泊発電所3号炉

防潮堤の構造成立性確認結果及び指摘事項に対する回答

令和6年1月15日
北海道電力株式会社

既設護岸の影響評価結果(Ss3-5)

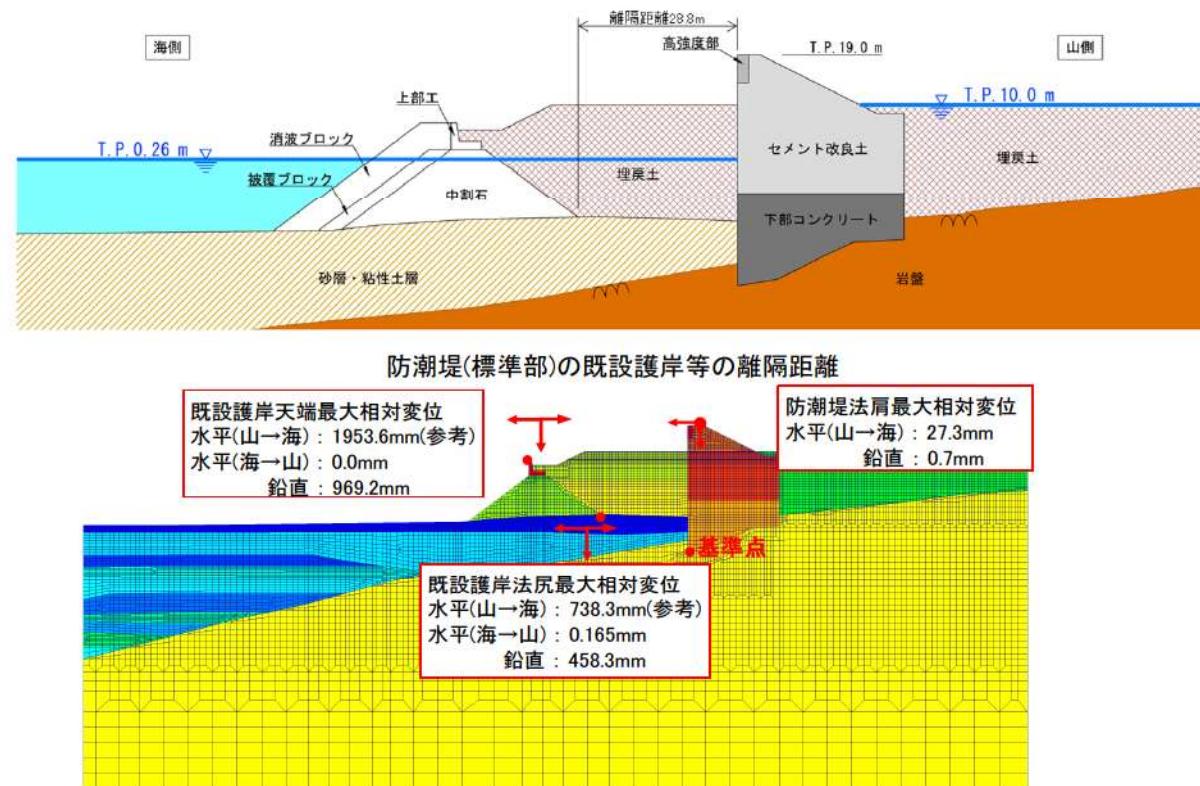
防潮堤の前面にある護岸等の構築物について、防潮堤に近接している場合には、地盤の液状化による変状を考慮して波及的影響を検討し説明すること。また、地盤の液状化による変状が防潮堤に及ぼす影響について、護岸が緩和している場合は、防潮堤の耐震評価上の護岸の位置付けを検討し説明すること。

○ 構造成立性評価断面において、既設護岸等をモデル化した波及的影響評価を行った結果、以下について確認した。

- 基本ケース及び影響評価ケースにおいて、セメント改良土及び高強度部のすべり安全率は概ね同じであり、既設護岸等の有無が防潮堤の構造成立性に与える影響は小さい。
- 既設護岸等の海側から山側方向への最大変位量(0.2mm)は、防潮堤と既設護岸の離隔距離(28.8m)以内の変位量であり、防潮堤法肩における海側から山側への最大変位量(27.3mm)を考慮しても、地震時における防潮堤への波及的影響はない。

止水ジョイントの照査項目及び許容限界

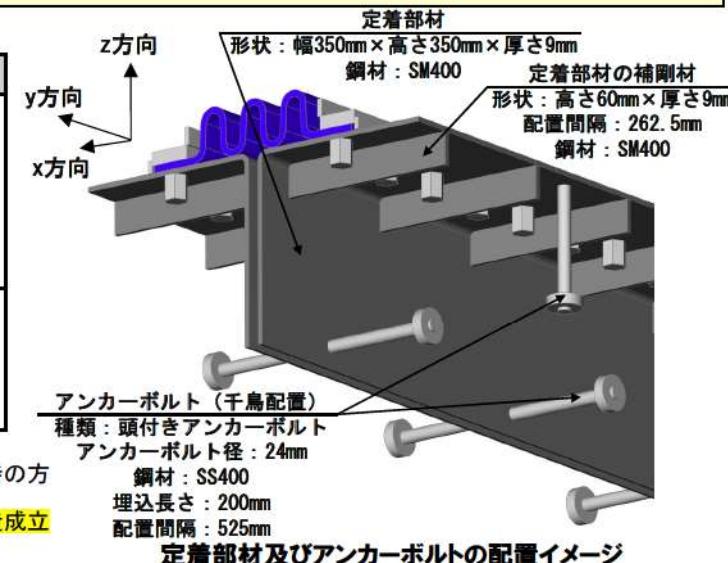
セメント改良土間の施工目地に設置される止水目地について、セメント改良土の特性を踏まえ、構造成立性を説明すること。

- 止水ジョイントの評価について、定着部材とアンカーボルトの構造成立性を説明する。
- なお、定着部材には、短手方向の裕度を向上するため補剛材を設置する。
- 定着部材の評価は、「道路橋示方書・同解説【I 共通編・II 鋼橋編】」に準拠して照査を実施し、構造成立性を確認した（次頁参照）。
- アンカーボルトの評価は、アンカーボルトの性能試験で「各種合成構造設計指針」を参考に設計することの妥当性を確認した上で、直交するアンカーボルトについて荷重分担を考慮して以下の照査を実施し、構造成立性を確認した（次頁参照）。
 - アンカーボルトの引張方向の照査
 - 引張方向の照査において同時にせん断力が作用することを考慮した組合せ荷重の照査
 - アンカーボルトのせん断方向の照査

施工目地設置位置平面図

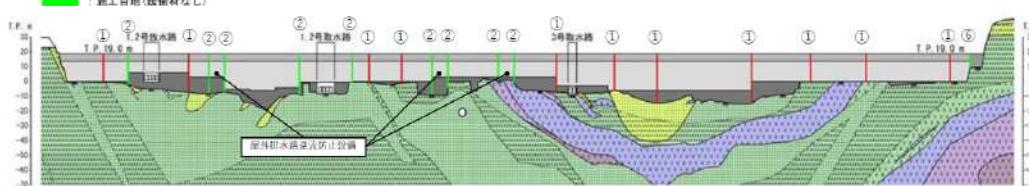
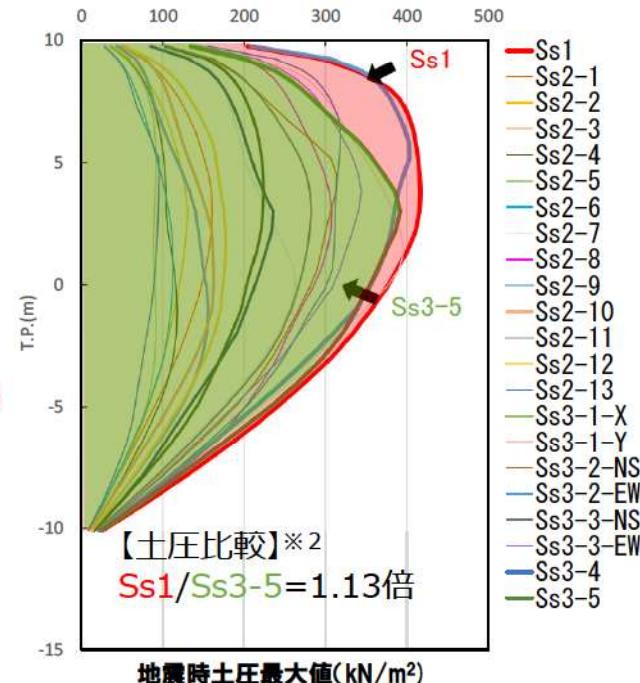
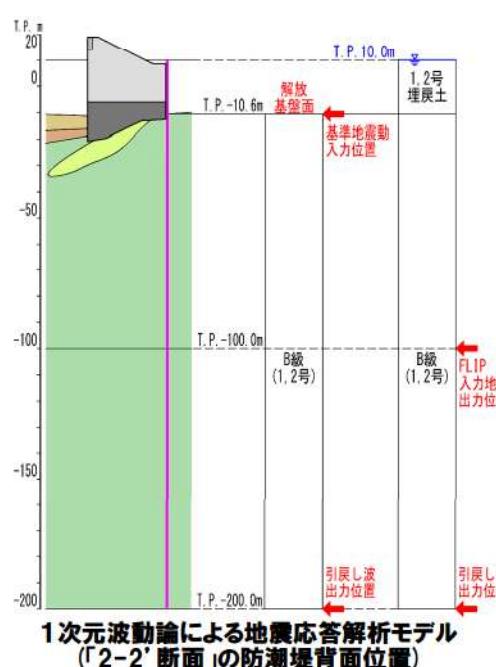
防潮堤の平面線形の形状決定の考え方により複雑な形状となる箇所について、水平2方向及び鉛直方向の地震動並びに津波荷重による応答特性並びに津波荷重の評価を含め、防潮堤の設計に与える悪影響の有無を説明すること。

- 防潮堤の施工目地は、設置箇所①防潮堤が屈曲する断面（屈曲部）以外に、②水路が横断する断面、③防潮堤の幅が変化する断面、④防潮堤の高さが変化する断面、⑤施工量に基づくブロック割箇所、⑥防潮堤（標準部）と防潮堤（端部）の境界に設置する。
- 設置箇所③、④、⑤については、以下のとおり設置する方針であり、詳細は設計及び工事計画認可段階で説明する。
 - 設置箇所③：防潮堤の幅は防潮堤の基礎地盤の安定性を確保できるように設定するものであり、幅が変化する断面に設置する。
 - 設置箇所④：同一ブロック内における地震時の挙動差の影響が小さくなるよう、基礎地盤の不陸が小さくなるように配慮して設置することを基本とする。
 - 設置箇所⑤：施工時の温度応力によるひび割れ影響に配慮したうえで、1日当たりの下部コンクリート又はセメント改良土の施工能力に応じて設置する。
- 屈曲部以外の施工目地についても、屈曲部と同様に応力が集中しないように配慮し設置することから、防潮堤の構造成立性は2次元断面で評価した。
- 構造成立性評価の結果、p20～23に示すとおり、全部材において許容値以下であり、構造成立性があることを確認した。
